**OBSERVACIONES Y/O COMENTARIOS [1]
MODIFICACIÓN REGLAMENTO DE TRANSFERENCIAS DE POTENCIA**

Figure 5. Cost projections for 2-, 4-, and 6-hour duration batteries using the mid cost projection. Left shows the values in \$/kWh, while right shows the costs in \$/kW.

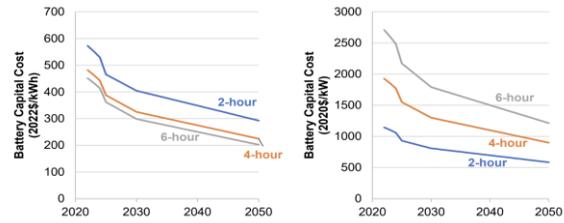
El documento NREL "Cost Projections for Utility-Scale Battery Storage: 2023 Update" (<https://www.nrel.gov/docs/fy23osti/85332.pdf>) indica los siguientes costos proyectados de tecnologías de almacenamiento:

De los valores indicados en el reporte NREL, en el corto plazo, se observa un costo de USD 1000/kW para un sistema de almacenamiento de 2h; un costo de USD 1500/kW para un sistema de almacenamiento de 4h; y un costo superior a USD 2000/kW para un sistema de 6h.
